Изменение № 1 ГОСТ 4860.2—83 Сальники для электрических кабелей и проводов. Конструкции и основные размеры

Утверждено и введено в действие Постановлением Государственного комитета СССР по стандартам от 15.10.87 № 3897

Дата введения 01.03.88

Черт. 11
(ИУС № 1 1988 г.)

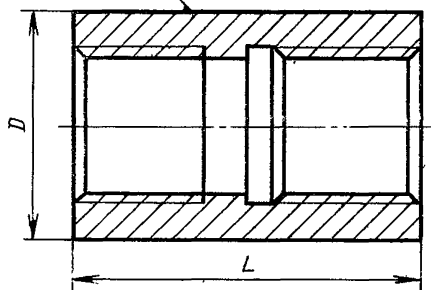
Пункт 2. Таблица 1. Графа d_1 . Заменить значения: 16 на 18, 28 на 30; графа D_1 . Заменить значения: 21 на 24, 34 на 36; таблица 2. Для шайбы 32×55 заменить массу: 0,28 на 0,71; таблица 3. Для шайбы 12×24 и 20×38 заменить массу: 0,11 на 0,20; 0,41 на 0,54 соответственно. таблица 4. Графа В. Заменить значение: 49 на 50; таблицу 6 дополнить примечанием: «Примечание. К табл. 1—6. Диаметры кабелей указаны с плюсовым допуском»; таблица 7. Графа d . Заменить значения: 16 на 18; 28 на 30; графа D_1 . Заменить значения: 21 на 24; 34 на 36; чертёж 10. Заменить обозначение: V на V_1 ; таблица 10. Головка. Заменить обозначение: V на V_1 ; графа V_1 . Заменить значения: 37 на 42, 49 на 57, 64 на 73, 79 на 90; чертёж 11 заменить новым (см. с. 198). таблица 17. Графа s . Заменить значение: 1,6 на 1,5; графа «Масса». Заменить значение: 3,93 на 3,52.
